電子式メータ 液晶仕様変更のお知らせ

製品名/シリーズ	富士電子式メータ ・ WE1MAシリーズ												
対象仕様	1) ハードモデル F タイプ: 英文仕様 (相表示 U-V-W-N) 2) ハードモデル G タイプ: 英文仕様 (相表示 L1-L2-L3-N) (*ハードモデル Dタイプについては同仕様変更対応済み。(2019年4月12日発行 Rep No.TR19)002) *ハードモデル Eタイプについては変更ありません。												
変更内容

<table><tr> <th colspan="2">変更前</th> <th colspan="2">変更後</th> </tr></table>

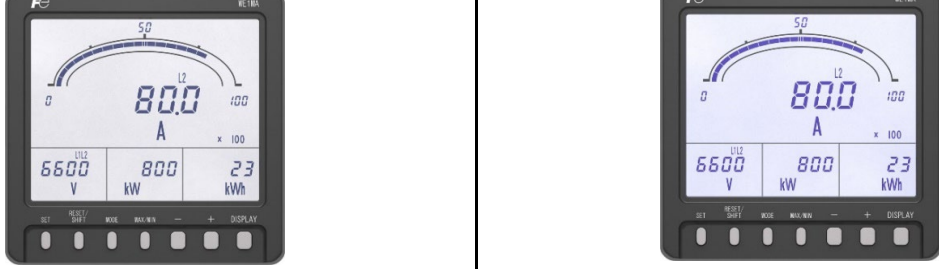
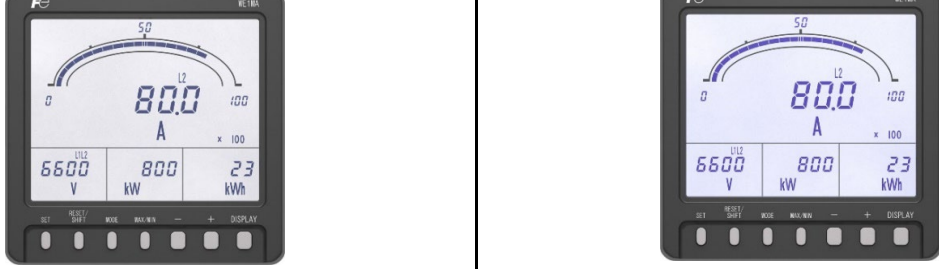
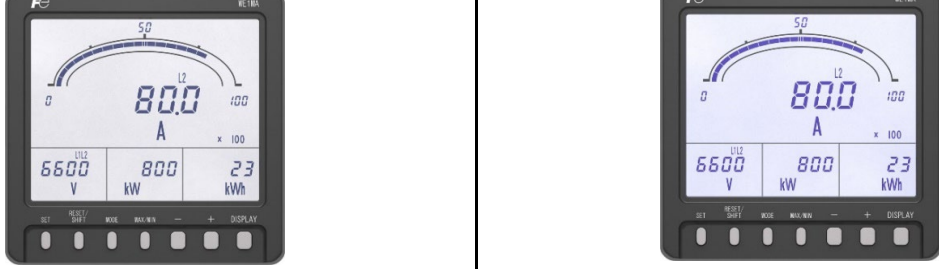
<table><tr> <th colspan="2">変更前</th> <th colspan="2">変更後</th> </tr><tr> <td data-bbox="527 1335 629 1955" rowspan="2">視野角</td> <td data-bbox="629 1335 1048 1675"> 上方向10° ,下方向60° ,左右方向60° <上段取付用>  (横から見た図) (上から見た図) </td> <td data-bbox="1048 1335 1252 1955" rowspan="2"> <取付位置共用> 上下方向75° ,左右方向75° (上段・下段取付用共に高視野角)  (横から見た図) (上から見た図) </td> </tr><tr> <td data-bbox="629 1675 1048 1955"> 上方向60° ,下方向10° ,左右方向60° <下段取付用>  (横から見た図) (上から見た図) </td> </tr><tr> <td data-bbox="527 1955 629 2330">外観</td> <td colspan="2" data-bbox="629 1955 1252 2330">  *液晶表示器の外観色が若干、青みかかった色 </td> </tr></table>
